Keuringsverslag van een elektrische laagspanning- en zeer lage spanningsinstallatie

NIET CONFORM

Straatnaam Faesschehoeveweg
Huisnummer 21
Busnummer
Postcode 3630
Gemeente MAASMECHELEN
Land België

Controlebezoek van een huishoudelijke installatie volgens (KB 08/09/2019) - AREI Boek 1- 6.5. en 4.2.4.3.

Afbeelding schakel- en verdeelbord:

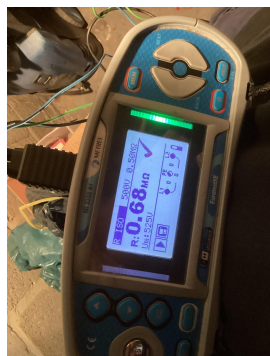
- 15.08 Beschadigd en gebroken materiaal dient vervangen of hersteld te worden. De beschermingsgraad van het verdeelbord tegen rechstreekse aanraking is onvoldoende. (niet tenminste IPXX-B) (Boek 1 Onderafdeling 4.2.2.3.)

- 15.10 De genaakbare, naakte onder spanning staande delen zijn onvoldoende afgeschermd. (Boek 1 Afdeling 5.1.4. en 4.2.2.3.)
- 15.14 De nominale spanning dient duidelijk vermeld te worden op een oordeelkundig gekozen plaats. (Boek 1 Onderafdeling 3.1.3.3.)

- 16.01 De differentieelschakelaar aan het begin van de huishoudelijke installatie is niet verzegelbaar. (Boek 1 Onderafdeling 4.2.4.3.)
- 17.06 In de monofasige kring(en) zijn niet alle actieve geleiders beveiligd. (Boek 1 Onderafdeling 4.4.4.2.)
